Expte. N° 502-1421-16
Licitación Pública N° 9/16

OBRA: “CONSTRUCCION Y REMODELACION ESCUELA ANTENOR FLORES VIDAL”

CIRCULAR N° 5

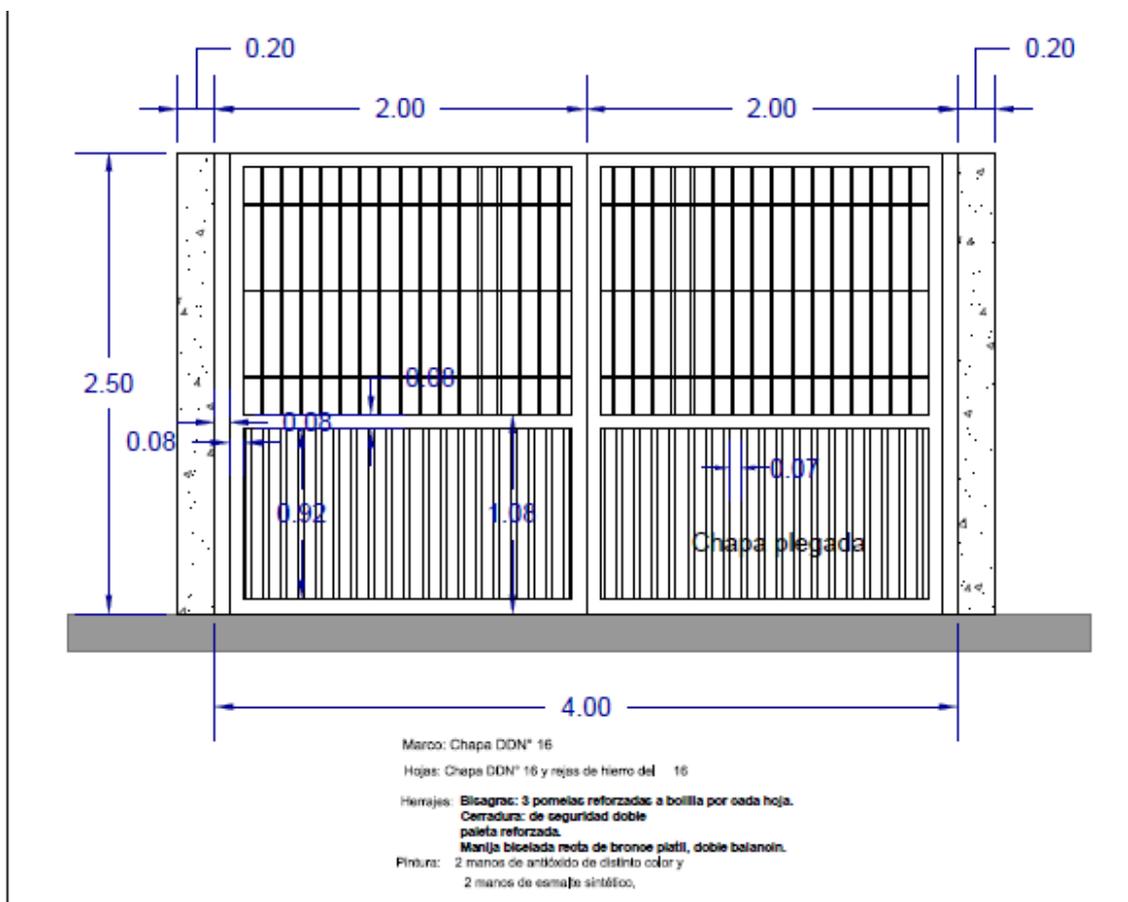
En el Plano N°8, Carpintería Metálica, las hojas metálicas del portón tanto interiores como exteriores aparecen dibujadas en chapa lisa sin detalle de refuerzos. Podría deducirse que las mismas se construirán en doble chapa con algún tipo de relleno.

¿Esta deberá construirse en doble chapa con algún tipo de relleno o en una sola lámina metálica ya sea esta bastonada o puesta directamente como chapa lisa?

Las Hojas metálicas de los portones de Acceso se realizaran con Marcos cajón, chapa DDN°16 con corte de pintura y hojas, bastidor chapa doblada DDN°16 y chapa plegada como se indica en detalle.
